Rapport de l'Inspection des installations classées

Visite d'inspection du 13/12/2023

GRENOBLE-ALPES METROPOLE

Références : 2024-Is004T5
Code AIOT : 0006103223

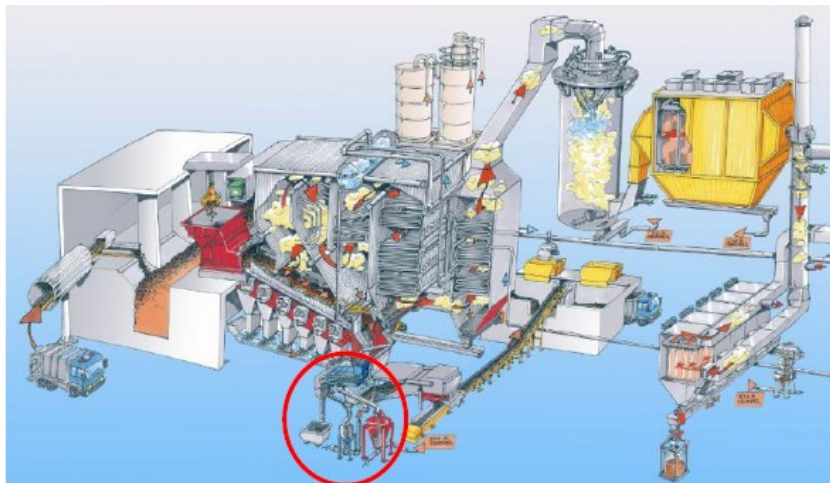
Les tubes des chaudières en contact avec les fumées ont tendance à s'encrasser rapidement, ce qui réduit l'efficacité des échanges thermiques. Pour y remédier, de la grenaille est envoyée dans les tubes pour les nettoyer.

Cette grenaille est récupérée dans un crible en pied d'installation qui a pour fonction de séparer : les grenailles qui sont renvoyées dans les tubes,

Le 1er juin 2023 à 3h du matin, un bouchage du crible du four n°3 a provoqué une élévation anormale de la température au niveau du refus de crible et de sa gaine de descente, puis un départ de feu qui s'est ensuite propagé vers les 6 moteurs des rouleaux d'entraînement du four n°3. La présence de résidus de fuites d'huile a favorisé le développement du feu.

Plaque d'identification d'un des générateurs de vapeur avant et après nettoyage

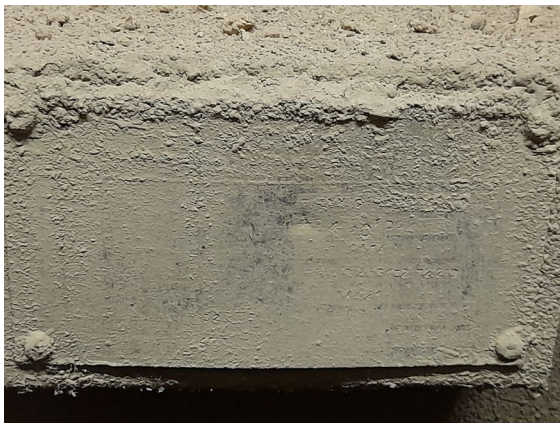
Lors de la visite terrain, l'inspection constate que les plaques d'identification des générateurs de vapeur sont illisibles ; même après nettoyage des plaques, il est impossible de vérifier que ces plaques ont bien été poinçonnées lors des dernières requalifications périodiques. L'exploitant a déclaré que les plaques d'identifications allaient être remplacées.

Les plaques d'identification des chaudières doivent être lisibles, et être à jour des poinçons réglementaires et des dates associées.
